**REMODELAÇÃO
DO PARQUE DE CAMPISMO
DE SÃO TORPES**

**ESTUDO DE IMPACTE
AMBIENTAL**

ADITAMENTO

Monte Estoril, outubro de 2017

Figura 1 – Taxas de Desemprego Total e por Género, em percentagem, 2001 e 2011.

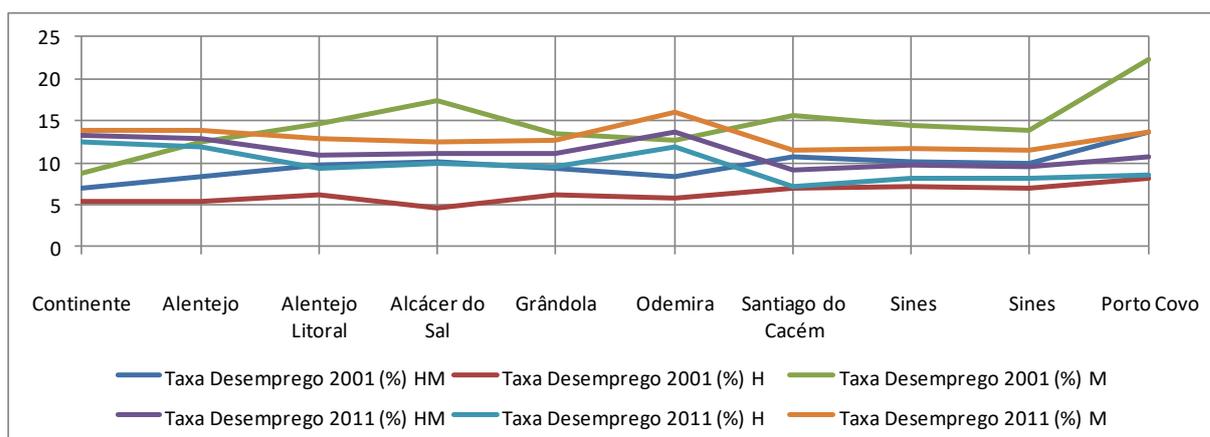
2. Reformular a análise sobre o emprego/desemprego com recurso a dados atualizados disponíveis no Inquérito ao Emprego, contemplando as análises supra concelhias, e as estatísticas relativas aos desempregados inscritos nos Serviços de Emprego do Instituto do Emprego e Formação Profissional, para compreensão da dimensão e características da população desempregada numa dimensão concelhia.

Na **Figura 1** apresenta-se graficamente a repartição percentual da população economicamente ativa empregada por setor de atividade, de forma a evidenciar as diferenças entre as unidades territoriais consideradas.

Da observação desta figura ressalta que o desemprego total cresceu de um modo geral de 2001 para 2011, com exceção do concelho de Santiago do Cacém e do concelho e freguesias de Sines; o desemprego nos homens subiu em todas as unidades territoriais, duplicando nalguns casos; e o desemprego nas mulheres no Alentejo Litoral, ao contrário do que se verificou no Continente e Alentejo, diminui genericamente ao nível concelhio, com exceção do concelho de Odemira onde verificou um acréscimo significativo.

AGOSTO
2017
0.1B

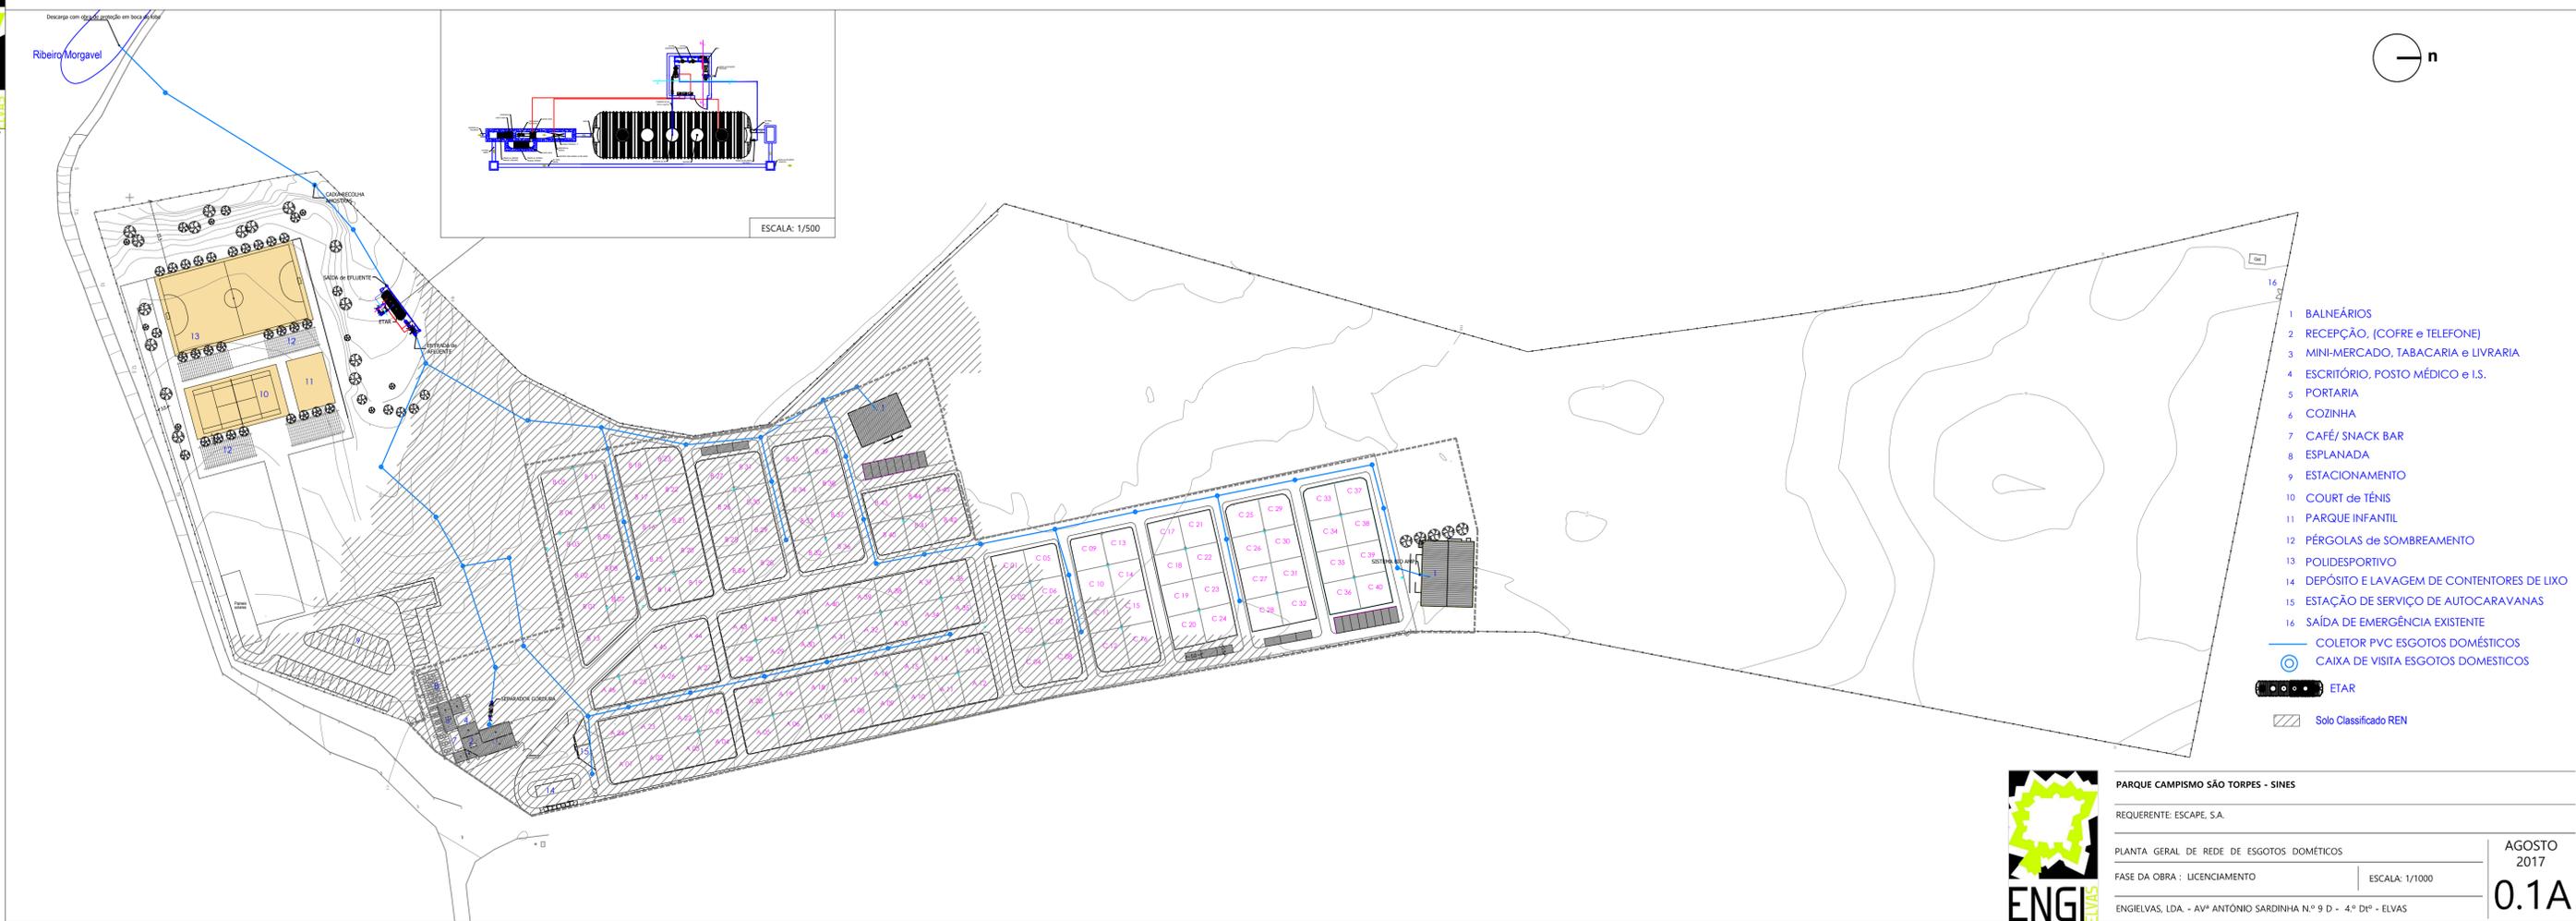
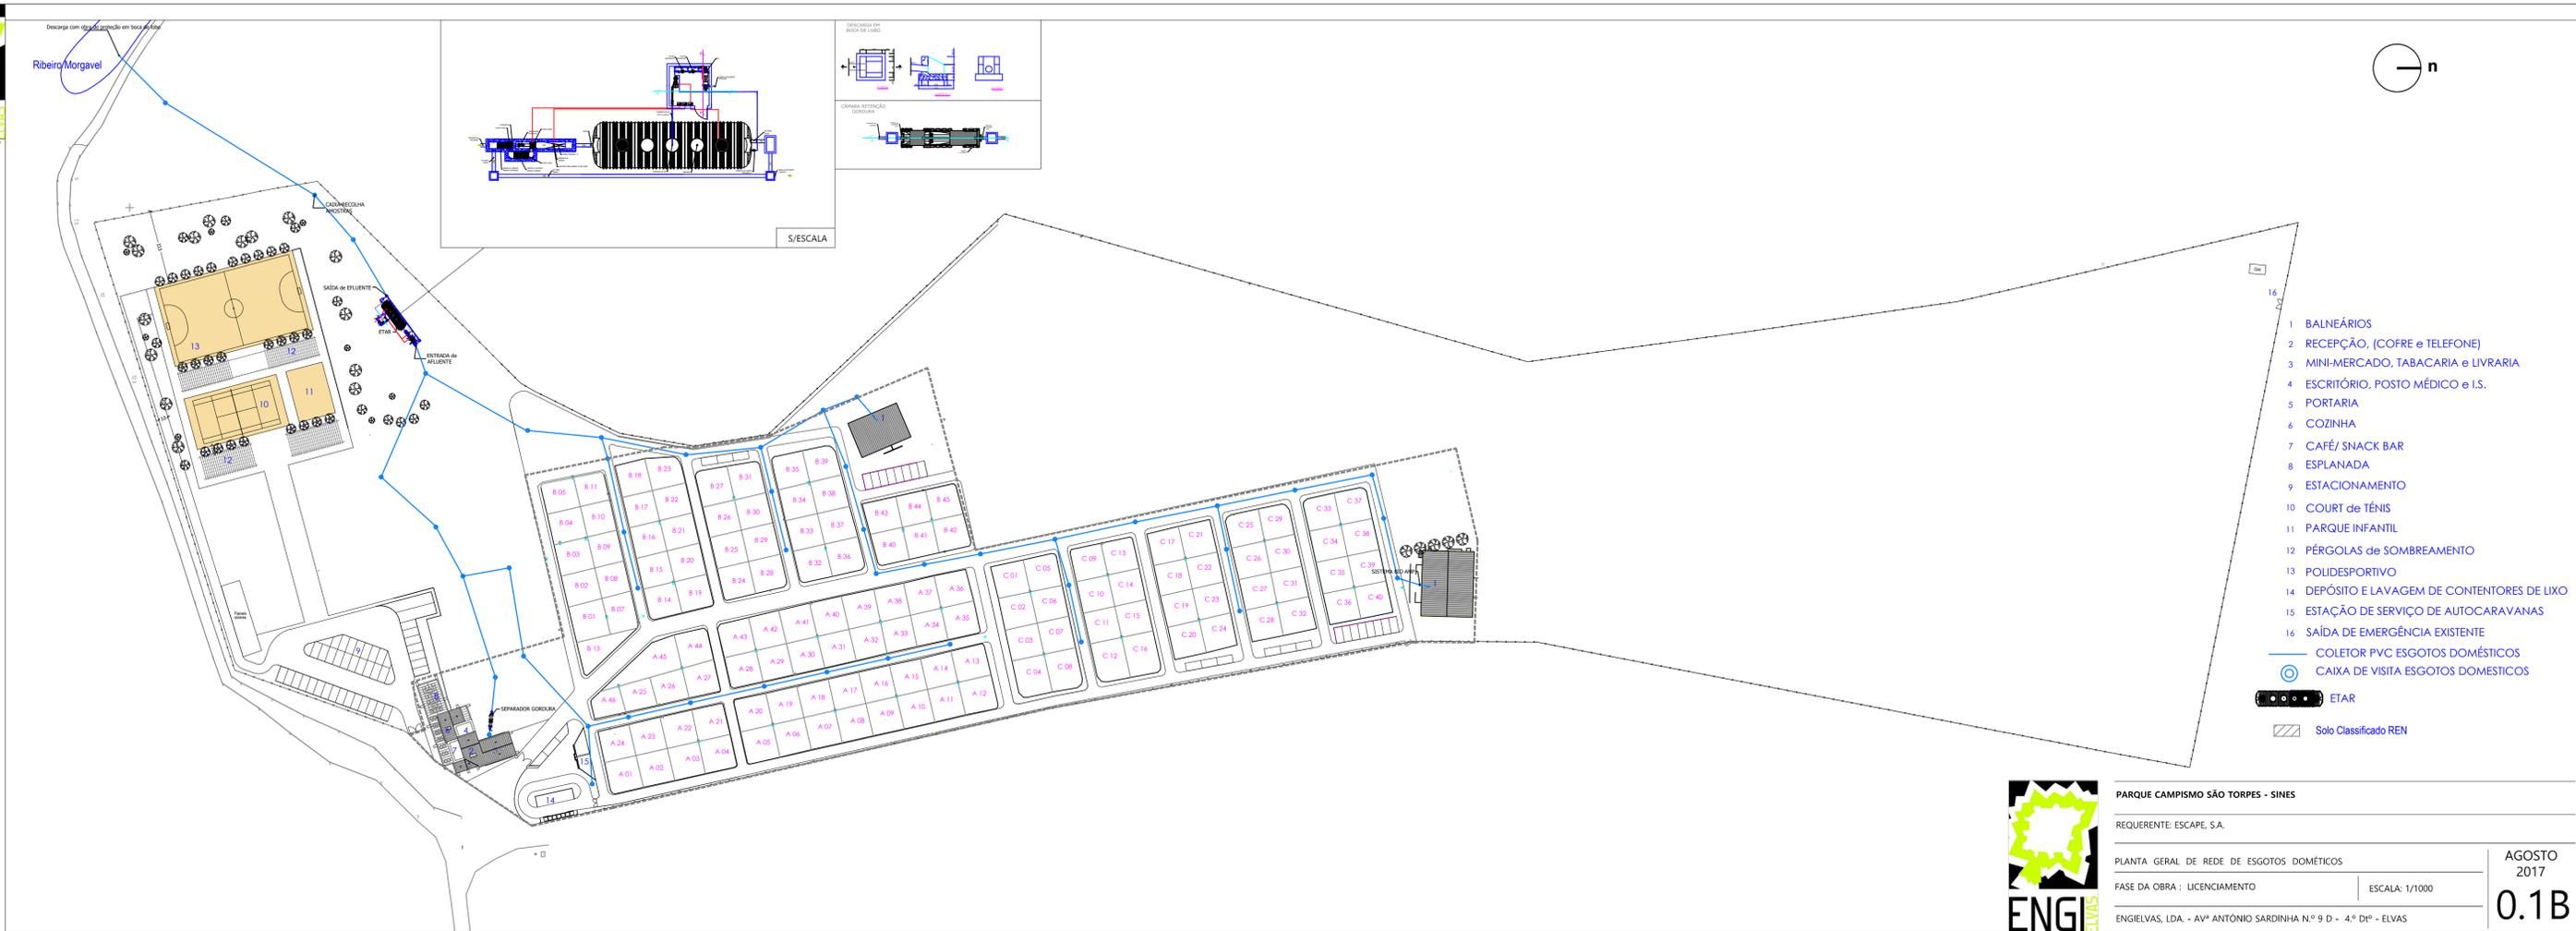
17. Apresentar a planta de implantação da ETAR e do coletor de descarga desde a ETAR até ao ponto de descarga de efluentes no meio recetor (Charco/Lago de Morgavel), sobre o levantamento topográfico do parque de campismo, que permita o enquadramento do coletor de descarga e da área a afetar à ETAR face à linha de água cartografada (linha de água que nasce a montante do parque de campismo e que atravessa a propriedade, desaguando no Charco de Morgavel), visto que no EIA é referido que a ETAR ficará localizada na zona de cotas mais baixas, e por conseguinte poderá eventualmente ocorrer afetação do domínio hídrico (quer pela ETAR como pelo coletor de descarga).

Relativamente à localização do sistema de tratamento, tendo em conta a representação da área a afetar à ETAR no “Desenho 03 do EIA – Localização das áreas a intervencionar” que interfere parcialmente com a REN, e porque não se dispõe da planta de implantação da ETAR, solicita-se a demonstração de que o local preconizado inicialmente para a ETAR (em 2013), e que esteve na origem da informação exposta no e-mail da CCDR Alentejo (apenso ao EIA) n.º 6685 de 12.12.2013, se mantém, uma vez que refere que “a ETAR não se localiza em área abrangida pela REN”.

No **Anexo 5**, Desenho 0.1A, representa-se, sobre levantamento topográfico, a planta de implantação da ETAR e de todo o coletor de descarga desde a saída da ETAR até ao ponto de descarga na ribeira de Morgavel com obra de proteção em boca de lobo.

O Desenho 01.A reproduzido no **Anexo 5** do presente Aditamento, permite identificar, com rigor, a implantação da ETAR face à delimitação da REN, permitindo confirmar que esta condicionante não é afetada (ou seja, a ETAR estará completamente fora da REN). Verifica-se, portanto, conformidade com o que já, em 2013, tinha sido referido sobre o local de instalação a ETAR e que esteve na origem da informação exposta no e-mail da CCDR Alentejo (apenso ao EIA) n.º 6685 de 12.12.2013.

PLANTA DE IMPLANTAÇÃO
 Alterações / Enquadramento da REN

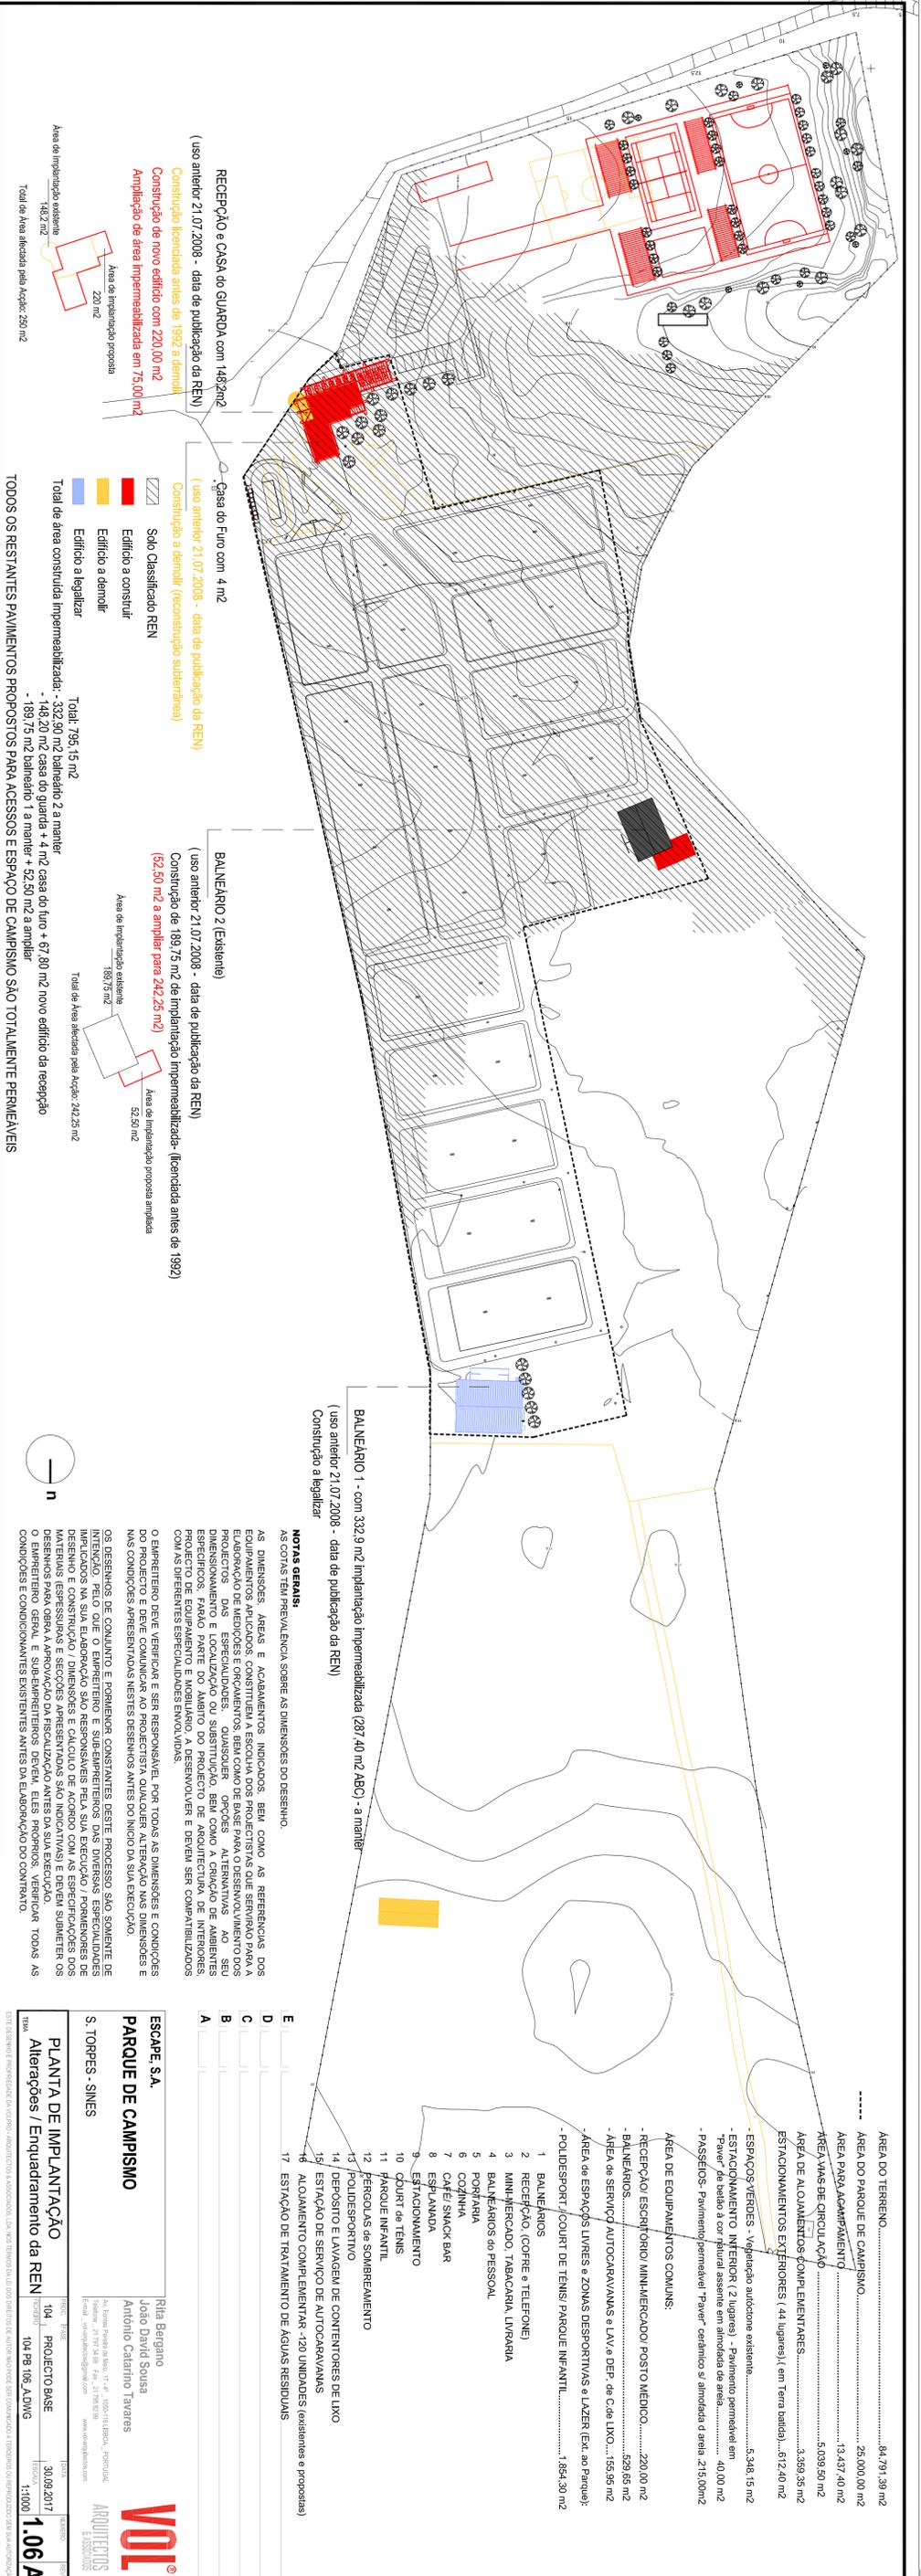
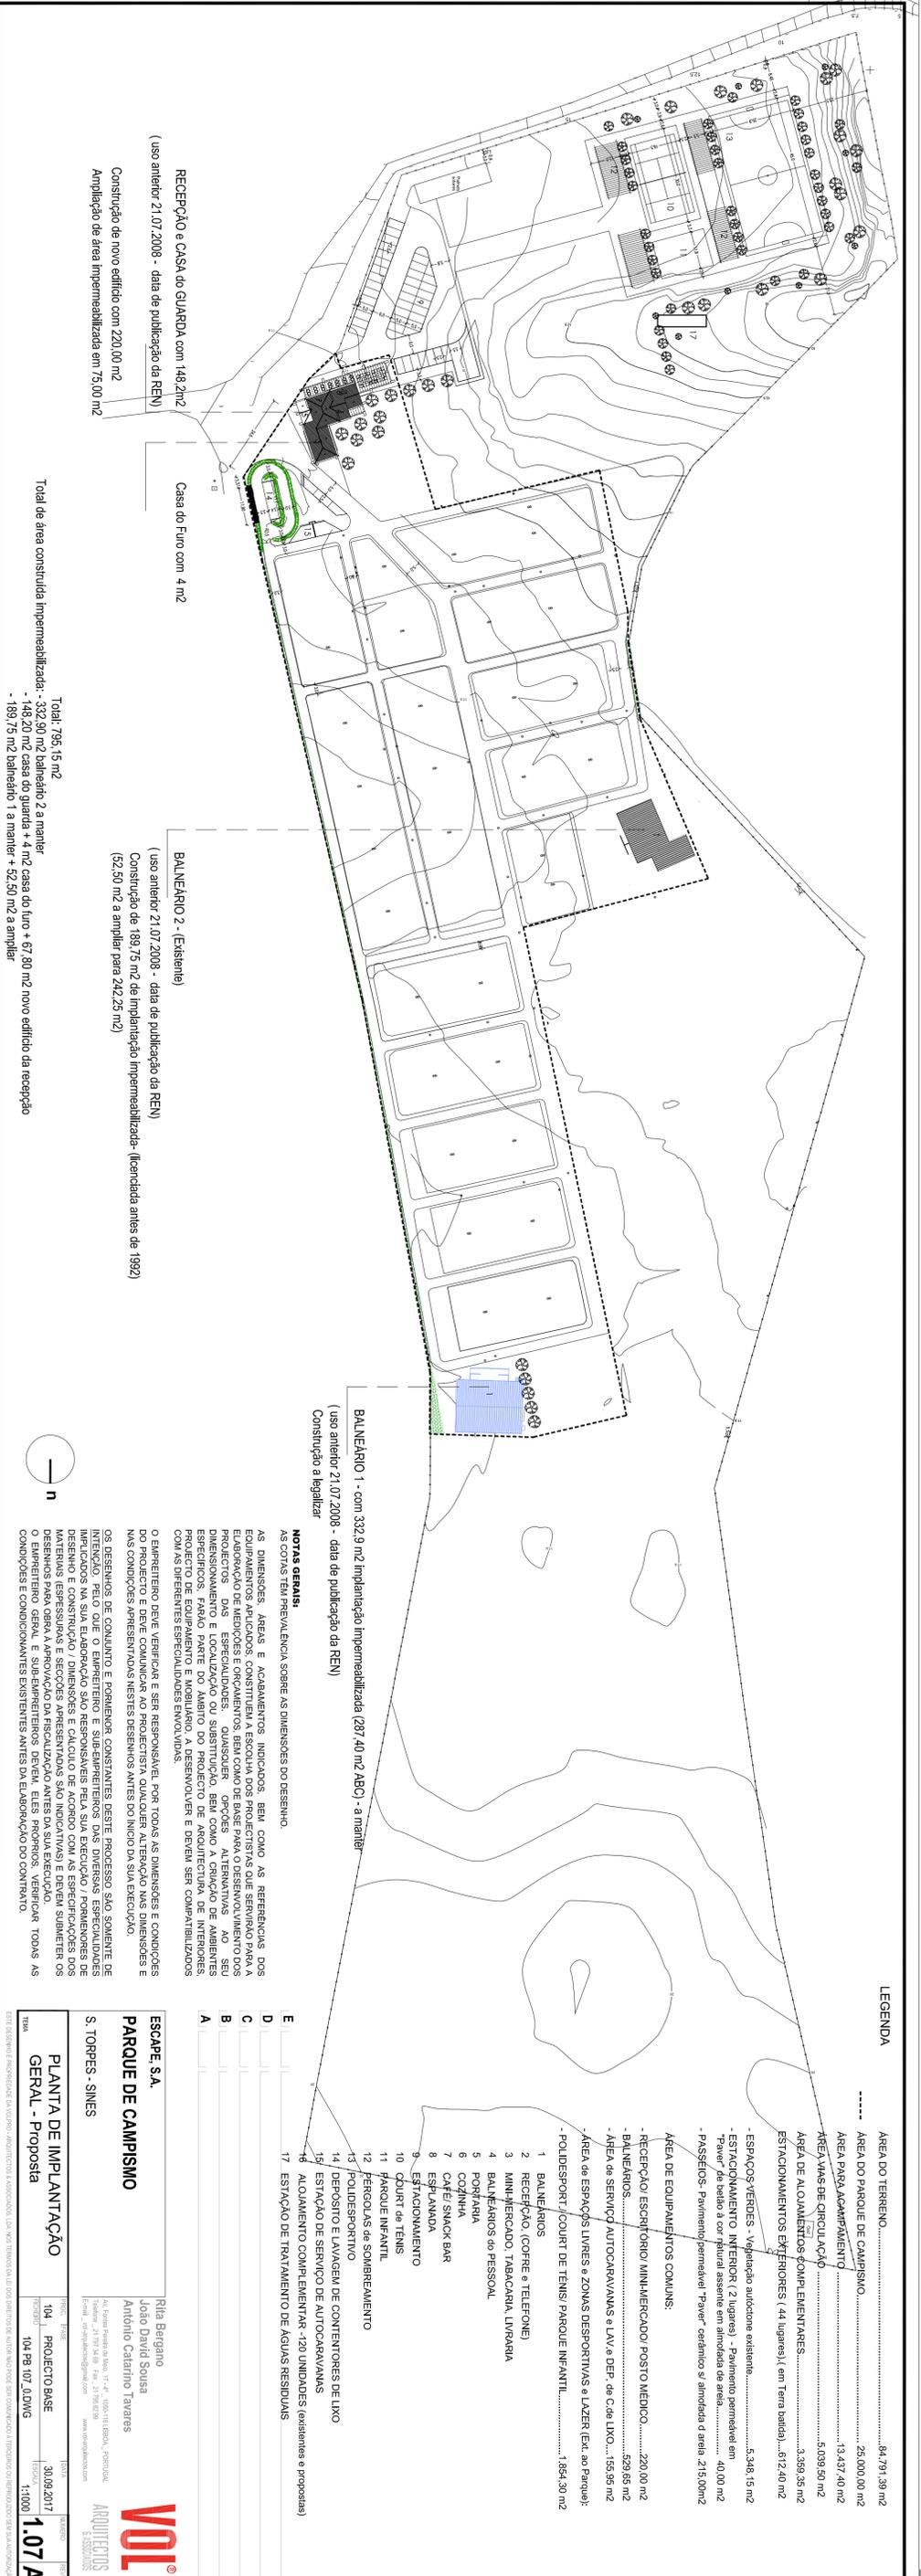
5. Identificar todos os equipamentos, infraestruturas e construções que ocupam ou se prevê venham a ocupar áreas de Reserva Ecológica Nacional, com indicação de estarem ou não licenciados e qual a área de implantação existente ou a prevista. Na sequência desta análise, identificar o enquadramento nos usos compatíveis com a referida condicionante, nos termos do atual regime jurídico.

Como indicado na página 27 do relatório do EIA, o Parque de Campismo insere-se parcialmente em área de REN, correspondendo a cerca de 1,86 ha de **áreas de elevado risco de erosão hídrica do solo**. Nesta área do Parque de campismo, segundo os elementos do Projeto apresentados, na área de REN abrangida pelo Parque de Campismo, identifica-se o seguinte (Figura 3.6.1 do relatório do EIA e página 29 e 30):

- Edifício da receção/bar (área de 148,2 m²), prevendo-se demolição parcial e uma ampliação para 220 m²;

- Bloco sanitário (licenciado), com área de 189,8 m², será ampliado para acomodar um armazém de apoio. A área total prevista após a remodelação é de 270 m²;
- Casota do furo de captação de água subterrânea (a demolir). A funcionalidade do furo será reposta através de uma estrutura subterrânea. O furo encontra-se licenciado.

Os alojamentos complementares a instalar na área de REN são pré-fabricados, ligeiros, amovíveis, têm rodas e dispõem de lança de reboque. A base dos elementos pré-fabricados é instalada a cota superior à cota do solo, permitindo o seu arejamento e mantendo as características de permeabilidade do solo.
